EXCMO. AYUNTAMIENTO DE MARBELLA
Delegación de Ordenación del Territorio y Vivienda
Área de Planeamiento y Gestión
C/ Alonso Bazán, 1
29602 MARBELLA (Málaga)

A/A: D. FRANCISCO RUIZ HIDALGO. JEFE DE ÁREA DE PLANEAMIENTO, PROYECTOS Y OBRAS MINISTERIO DE TRANSPORTES, MOVILIDAD Y AGENDA URBANA. DIRECCIÓN GENERAL DE CARRETERAS. DEMARCACIÓN DE CARRETERAS DEL ESTADO EN ANDALUCÍA ORIENTAL.

ASUNTO: SUBSANACIONES PUNTOS INDICADOS EN ESCRITO DEL 9 DE AGOSTO DE 2021 QUE MOTIVARON EL INFORME DESFAVORABLE RELACIONADOS CON LA INNOVACIÓN DEL PGOU MARBELLA DE LA UNIDAD DE ACTUACIÓN PA-PT-2 SUNC-0. T.M. DE MARBELLA (MÁLAGA). N/REF. FR/aa. MA-AU-07-19.3

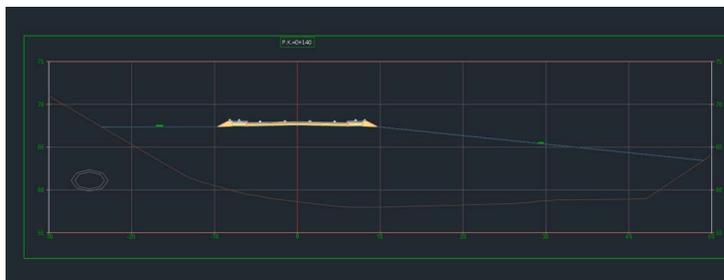
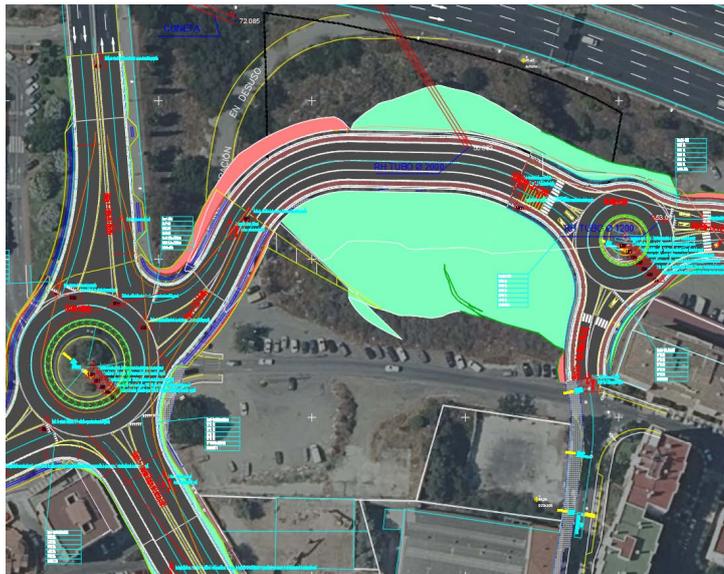
4. Se prevé la construcción de un muro de contención de tierras y una cuneta para desagüe de caudales procedentes de la autopista entro de la zona de dominio público, sin que se haya justificado debidamente que no existe otra alternativa técnica o económicamente viable.

3. En lo referente al grafiado en los planos las zonas de protección de la Autopista AP-7. El enlace y la glorieta sur de su enlace 185 "Marbella-Ojén" que ustedes indican que pueden generar zonas de protección y zona de limitación a la edificabilidad lo que puede afectar a la edificabilidad de la manzana 02, informarles que no existe afección, de conformidad con el oficio de la Demarcación de Carreteras del Estado en Andalucía Oriental, de fecha 12/05/1022.
4. En el proyecto se había previsto la ejecución de un muro de contención de tierras y una cuneta para desagüe de caudales procedentes de la autopista dentro de la zona de dominio público. La ejecución de este muro fue motivada por el objetivo de minimizar la ocupación producida por el nuevo vial.

No obstante, en reunión mantenida el 29 de junio de 2022 en la Unidad de Carreteras de Málaga en la que se encontraba presente David Alende (Cintra) en representación de la Concesionaria de la Autopista AP-7, se acuerda que es preferible ejecutar un relleno de tierra en lugar de un muro, en pro de evitar problemas de drenaje y conservación a futuro:

De esta manera se mejora además la estabilidad del terraplén actual de la AP-7, porque el peso del nuevo relleno mejorará la estabilidad.

5. En cuanto a justificar que el nuevo vial no afecte a la plataforma de la autopista ni a una posible futura ampliación de la Autopista, nos remitimos a lo expuesto en el punto anterior, entendiendo que la solución propuesta de tierra armada (imágenes 1 y 2) garantiza el cumplimiento de los citados requerimientos.
6. En escrito remitido por la Unidad de Carreteras de Málaga de la Demarcación de Carreteras del Estado de la D.G. de Carreteras, con fecha 10 de diciembre de 2019, se solicitaba un estudio que analizara la incidencia que tendría la ejecución de las obras sobre el drenaje de la autopista AP-7, concretamente sobre las obras de drenaje transversal O.F. 37, 38, 39, 40, 41 y 42. En la imagen siguiente, tomada de los planos (datos en 1980) facilitados por este organismo, donde se observa la localización de las mencionadas ODTs:

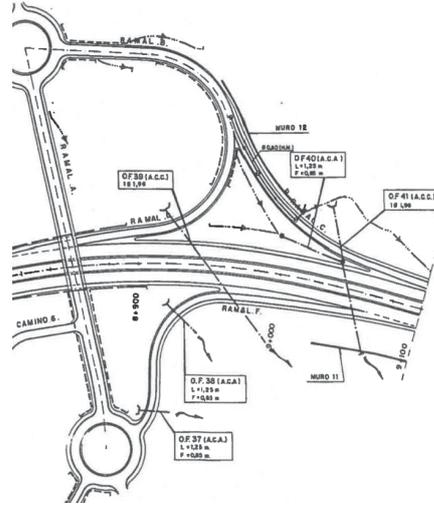
5. Se debe justificar que el nuevo vial no afecte a la plataforma de la autopista ni a una posible futura ampliación de la Autopista.
6. El Estudio de Drenaje presentado no identifica las PDT 37, 38, 39, 40 y 41 de la Autopista AP-7 excluyéndolas del estudio. Debe realizarse un nuevo Estudio de Drenaje con la identificación de las mencionadas ODT.

Por tanto, para preparar el estudio de drenaje, se realizó una primera visita a campo para confirmar la ubicación de las ODTs, concluyendo que:

- ODT 37: no pudo localizarse ni se hallaron indicios de su existencia.
- ODT 38: se localiza una cuneta que posiblemente conecte con esta obra, pero no se pudo verificar su existencia debido al difícil acceso.
- ODT 39: no se pudo localizar ni verificar su existencia. Únicamente se localizó una arqueta en la mediana de la autopista que, presumiblemente, tiene conexión con esta obra.
- ODT 40: se localiza en un ramal ubicado en la margen opuesta de la autopista, sin relación con la parcela objeto de estudio.
- ODT 41: tampoco se encuentra indicios de su existencia, salvo un tubo de PVC de 200 mm de diámetro.
- ODT 42: se localiza una obra con D=800 mm
